改善箇所説明図

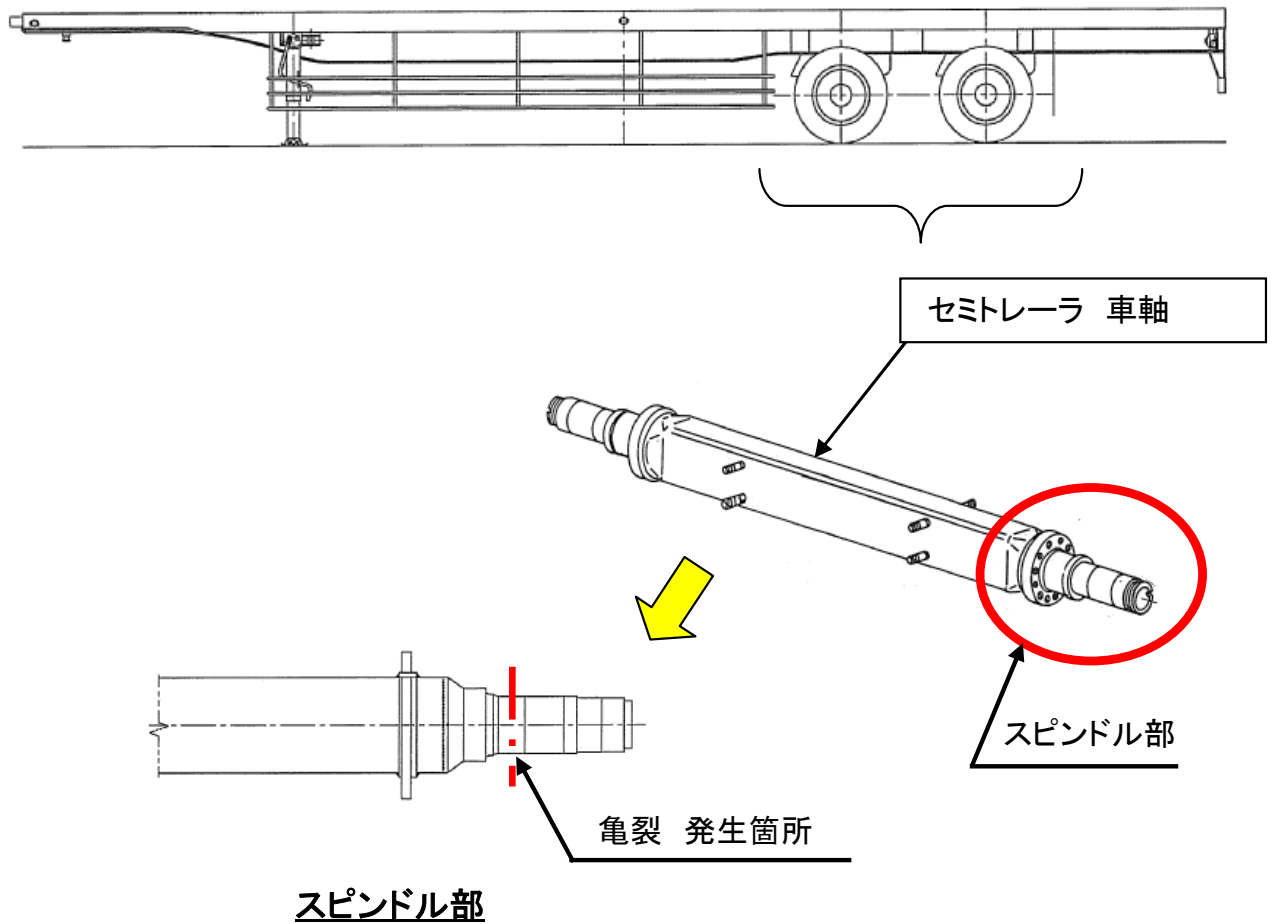
セミトレーラに使用している車軸において、使用環境に対する強度の余裕が少ないため、長期の使用によりスピンドル部に亀裂が発生する可能性がある。
そのため、そのままの状態で使用を続けると、最悪の場合、車軸が折損するおそれがある。

全車両、車軸を対策品に交換する。

識別：車枠の車台番号付近にNo.2710のステッカーを貼付けする。
